改善箇所説明図

代表機種：カトウKRM-13H(M)型ラフター

運転室断面図

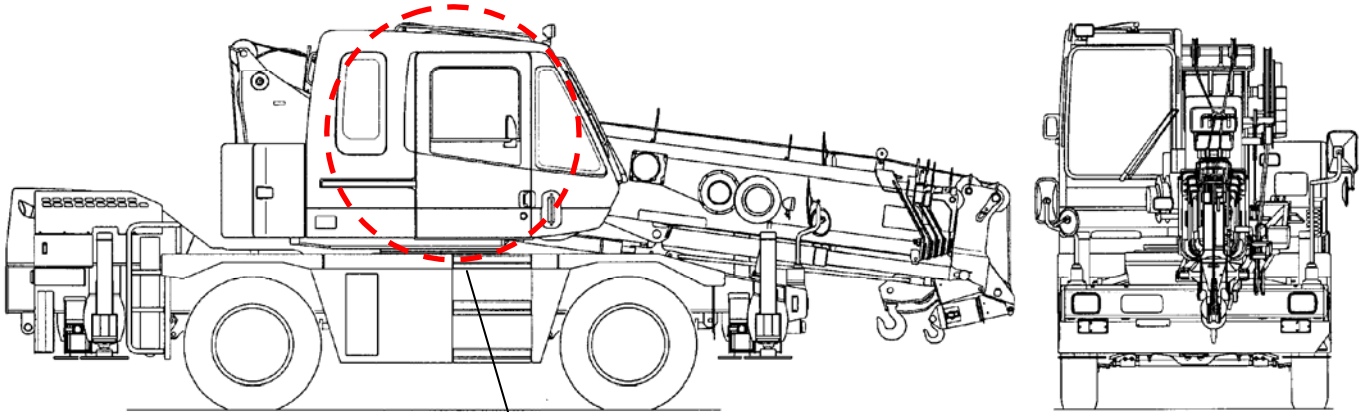
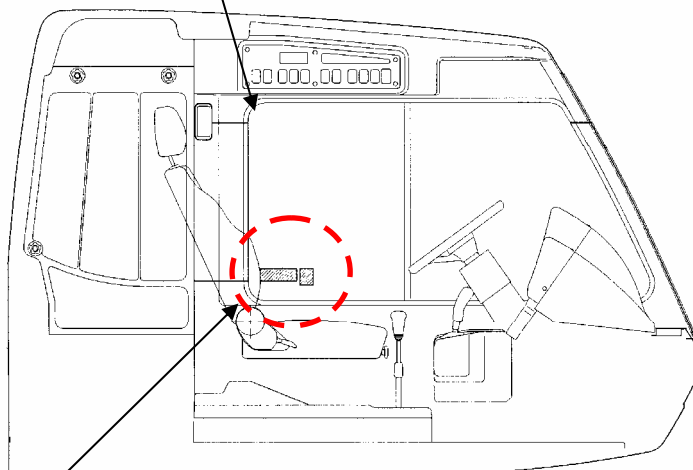
基準不適合箇所

前面ガラス又は側面ガラスに、銘板（注意銘板等）を貼付したため、道路運送車両の保安基準に適合していない。

改善の内容

全車両、当該銘板を剥がし、必要なものは適合する位置に貼り直す。

識別：外観上、銘板の有無にて容易に識別が可能のため、特別な識別の追加は行わない。
